SUPERINTENDENCIA DE INDUSTRIA Y COMERCIO			
RAD: 13-287786- -4	FECHA: 2014-07-18 10:47:17		
DEP: 2020 DIRECCION DE NUEVAS CREACIONES	EVE: 378 FASE NACIONAL INCLUIDO CAPITULO I		
TRA: 11 PCT-PATENTE DE INVENCION CAPITULOS I Y II	FOLIOS: 7		
ACT: 519 PRESENTACION

Como resultado del examen de fondo realizado, con fundamento en el Artículo 45 de la Decisión 486 de la Comisión de la Comunidad Andina, se comunica:

Título de la solicitud: “Dispositivo y método protector de palé” (Fl. 1).

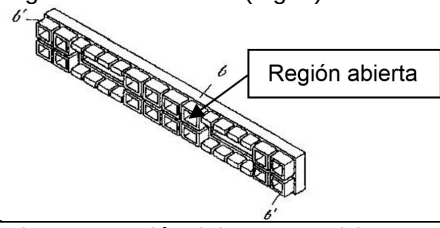
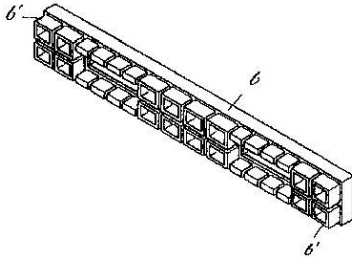
Características esenciales	D1	D2
Un palé de madera que tiene un espacio interior, definido bajo un conjunto de tablas delanteras superiores y sobre al menos una tabla delantera inferior.	Un palé (Fig. 1) de resina termoplástica moldeado por extrusión (Resumen) que tiene un espacio interior (4). Pero no menciona que es de madera y esté definido bajo un conjunto de tablas delanteras superiores y sobre al menos una tabla delantera inferior.	Un palé (Fig. 1) de madera (Col. 4, líneas 65 y 66) que tiene un espacio interior (p), definido bajo un conjunto de tablas delanteras superiores (4, 5) y sobre al menos una tabla delantera inferior (Fig. 1).
El protector de palé comprende una placa frontal generalmente frontal generalmente plana de un material elástico con una superficie frontal generalmente plana.	El protector (6) de palé (Fig. 1) comprende una placa frontal generalmente frontal generalmente plana de un material de resina termoplástica (resumen) con una superficie frontal generalmente plana (Fig. 1).	El protector (7) de palé (Fig. 1) comprende una placa frontal generalmente frontal generalmente plana de un material elástico con una superficie frontal (11', 12', 13') generalmente plana (Fig. 6).

Definiendo la placa frontal al menos dos aberturas generalmente rectangulares.	Definiendo la placa frontal (6) al menos dos aberturas (6'') generalmente rectangulares (fig. 1).	Definiendo la placa frontal (7) al menos dos aberturas (p, p') generalmente rectangulares (Fig. 1).
Cada una de estas aberturas de placa frontal teniendo una estructura perimetral proyectada hacia atrás que consiste en una pared lateral izquierda, una estructura derecha, y una pared lateral superior.	Cada una de estas aberturas (6'') de placa frontal (6) teniendo una estructura perimetral (6'') proyectada hacia atrás que consiste en una pared lateral izquierda, una estructura derecha, y una pared lateral superior (Fig. 1).	No se menciona

Los documentos D1 y D2 se consideran el estado de la técnica cercano a la invención definida en la reivindicación 1 porque divulgan el palé y su protector.

La diferencia entre la invención, definida en la reivindicación 1 y el palé y su protector de D1 consiste en mencionar que es de madera y que está definido bajo un conjunto de tablas delanteras superiores y sobre al menos una tabla delantera inferior.

La diferencia entre la invención, definida en la reivindicación 1 y el palé y su protector de D2 consiste en mencionar que cada una de las aberturas de placa frontal tienen una estructura perimetral proyectada hacia atrás que consiste en una pared lateral izquierda, una estructura derecha, y una pared lateral superior; las porciones más a la izquierda y más a la derecha de las paredes laterales superiores continuas con, y formadas unitariamente con las porciones más altas de las paredes laterales izquierda y derecha, respectivamente; y además, cada una de las estructuras de proyección hacia atrás teniendo una región inferior abierta; cada estructura de proyección hacia atrás teniendo un tamaño, configuración y forma para anidar cercanamente dentro las aberturas receptoras de dientes del palé; las paredes laterales siendo de un alcance en el cual, cuando están en uso, al menos la pared lateral superior se extiende hacia un espacio interior del palé al menos una distancia efectiva para proporcionar protección

Sin embargo, la utilización de madera y que está definido bajo un conjunto de tablas delanteras superiores y sobre al menos una tabla delantera inferior para aumentar la eficiencia, ya está divulgada en el documento D2 que se refiere a un palé (Fig. 1) de madera (Col. 4, líneas 65 y 66) que tiene un espacio interior (p, p’), definido bajo un conjunto de tablas delanteras superiores (4, 5) y sobre al menos una tabla delantera inferior (Fig. 1).

En consecuencia, la persona del oficio normalmente versada en la materia, incluiría “un palé de madera que tiene un espacio interior, definido bajo un conjunto de tablas delanteras superiores y sobre al menos una tabla delantera inferior” del documento D2 en el producto divulgado en el documento D1 para llegar así al objeto de la reivindicación 1 de la solicitud. Por lo cual se considera obvia.

La reivindicación 1 cumple el requisito de novedad (Art. 16), pero no cumple con el requisito de nivel inventivo (Art. 18).
